1.1 CONCEPTO TÉCNICO No. CT:	**CT-6954**
1.2 ÁREA:	Técnica y de Gestión
1.3 COORDINACIÓN:	Investigación y Desarrollo
1.4 REFERENCIA CRUZADA RADICADO FOPAE:	2013ER9814
1.5 RESPUESTA OFICIAL No.	RO-64007

2.1 SOLICITANTE:	CURADURÍA URBANA No. 3
2.2 PROYECTO:	CL 92 Bis sur No. 18 B - 93
2.3 LOCALIDAD:	19. CIUDAD BOLIVAR
2.4 UPZ:	64. Monteblanco
2.5 BARRIO O SECTOR CATASTRAL:	Lagunitas Urbano
2.6 DIRECCIÓN:	Calle 92 Bis Sur No. 18 B - 93
2.7 CHIP:	AAA0157FUJH
2.8 MANZANA CATASTRAL:	46
2.9 PREDIO CATASTRAL:	61
2.10 ÁREA (Ha):	0.0126(*)
2.11 FECHA DE VISITA: **FECHA DE EMISION:**	Julio 3 de 2013 Julio 12 de 2013

Figura 1. Localización general del proyecto ubicado en la Calle 92 Bis Sur No. 18 B - 93, de la Localidad de Ciudad Bolívar, en el Plano Normativo de Amenaza por Remoción en Masa del POT (Decreto 190 de 2004), el cual se encuentra en *Amenaza Alta.*

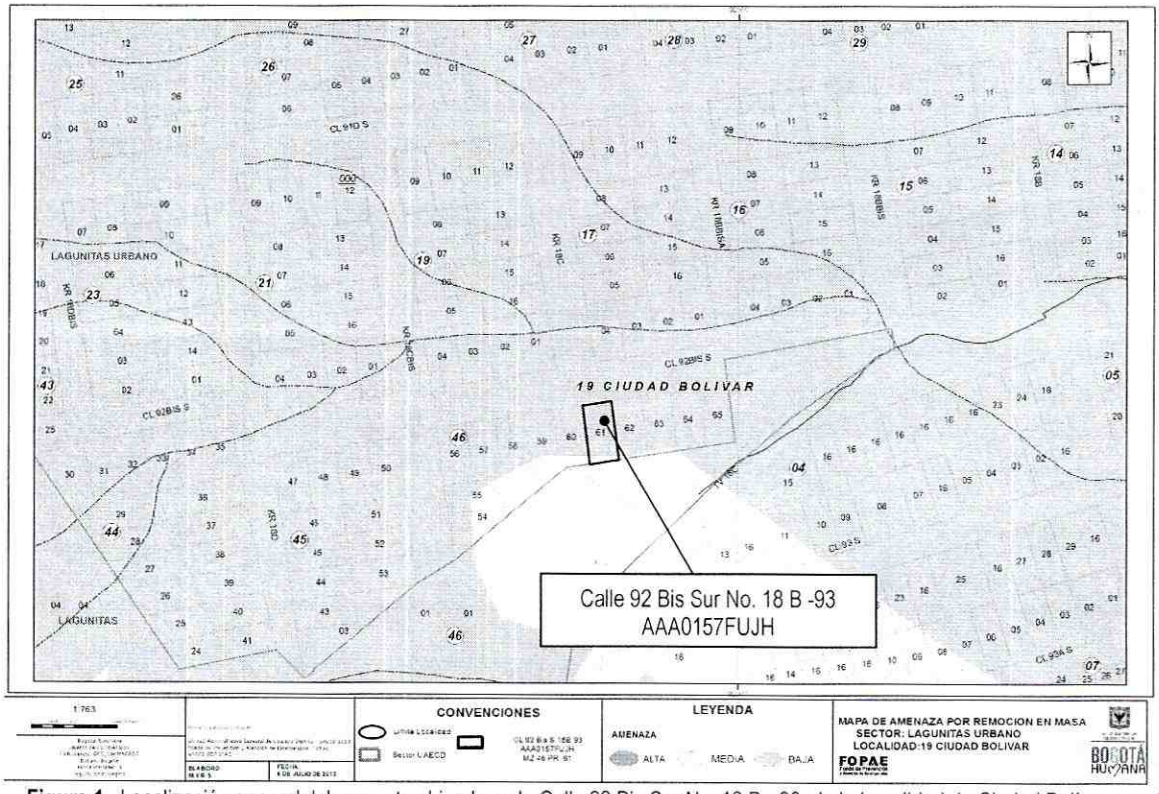
Conforme con el plano normativo de "Amenaza por Remoción en Masa" del Plan de Ordenamiento Territorial de Bogotá – POT, el sector del proyecto ubicado en la Calle 92 Bis Sur No. 18 B - 93, de la Localidad de Ciudad Bolívar, se encuentran en una zona de *Amenaza Alta* por procesos de remoción en masa (Figura 1).
